Veiligheidseffectrapportage Stationsomgeving Alphen aan den Rijn

Amsterdam, 22 december 2004

Ter voorbereiding van de workshop op 29 november heeft DSP-groep het Masterplan Stationsomgeving van april 2004 (opgesteld door VHP en Kuiper Compagnons) gescand op veiligheidsrisico's. Tekeningen zijn gemaakt met daarop de sterke punten uit het plan en risico's voor verdere uitwerking. Een derde kaart betrof de aanbevelingen. De afbeeldingen zijn opgenomen in bijlage 5.

Detail van de Euromarktlocatie uit de tekening met aanbevelingen, gepresenteerd in de workshop

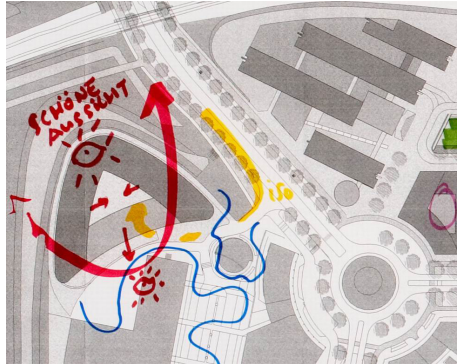
Tijdens de schouw kwam naar voren dat dit een gebied is met veel rafelranden en schimmige, slecht beheerbare hoeken. In het Masterplan wordt dit risico niet getackeld. Er wordt een gebouw toegevoegd met een naar binnen gerichte functie met prachtig zicht op de Molenwetering voor de woningen op de etages. Dat lijkt ten koste te gaan van gewenste informele controle op de rafelige bestaande bouw (geen interessant blikveld). Een tweede risico is, dat te weinig sociale kritische massa in een deelgebied gerealiseerd wordt, ook nog eens aan een doodlopende openbare weg, die gedeeld wordt door bedrijven en kantoren (het nieuwe Trendcenter). Dat is niet prettig thuis komen met de fiets 's avonds. De weinige sociale ogen zijn niet op de openbare weg gericht.

Aanbeveling Meer enzijdige woningen toevoegen en het gedeelte van de Euromarkt ook betrekken bij de planontwikkeling. Nu alleen deze toren bijplaatsen is niet ontsproten aan duurzaam gedachtegoed.
